**Věc: SP Kralupy nad Vltavou – Neratovice – Dřísy, 1. dílčí plnění k připomínkám**

Na základě Vaší žádosti posíláme připomínky k 1. dílčímu plnění SP Kralupy nad Vltavou – Neratovice – Dřísy.

#### **Obrázek 6.2 – Ideový návrh GVD, varianta T1**

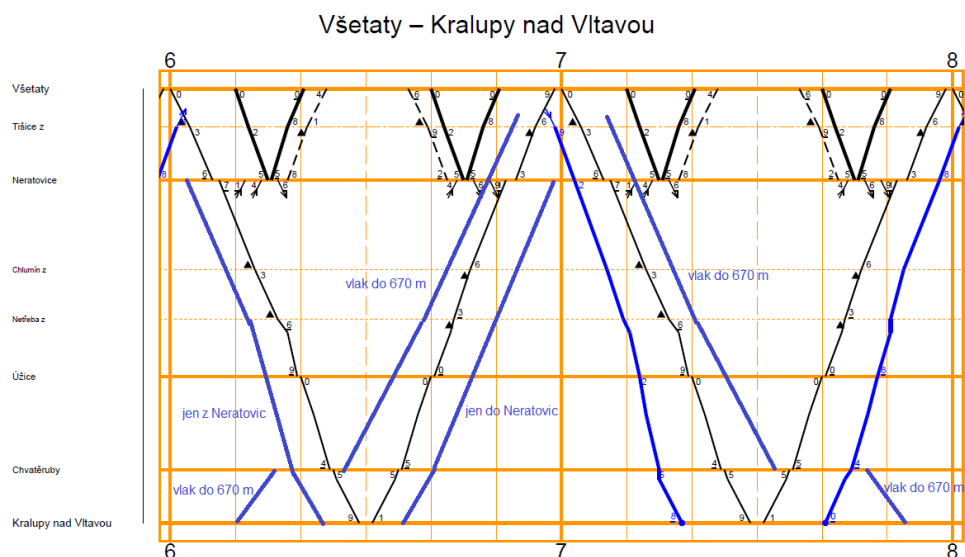
- ➔ Doporučujeme doplnit další trasy nákladních vlaků i s omezenějšími parametry pro možnost křižování v ŽST Chvatěruby a vlaků vedených jen do/z ŽST Neratovice, např. podle následujícího zjednodušeného zákresu:

#### 6.2.4 Kralupy nad Vltavou (mimo) – Neratovice (mimo), varianta T2

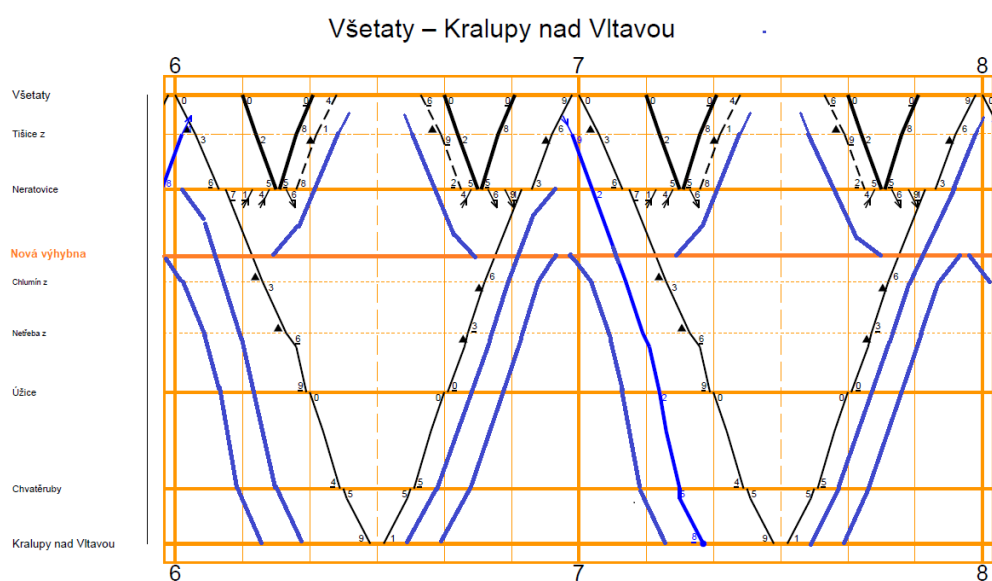
➔ Domníváme se, že je možné nalézt vhodnější lokalitu nové výhybny, která by nevyžadovala prodloužení kolejí v ŽST Neratovice nad rámec parametrů v SP Praha – Liberec. Ideový návrh GVD, varianta T2 v Obrázku 6.3 nepředstavuje optimální provázení nákladních vlaků z hlediska plynulosti a energetické náročnosti. Doporučujeme prověřit umístění nové výhybny mezi zastávku Chlumín a ŽST Neratovice do místa umožňujícího co nejvyšší využití kapacity trati při možnostech následných mezidobí v ETCS L2 pro svazkování vlaků (a to i v úseku Neratovice – Tišická spojka), např. dle následujícího zákresu:
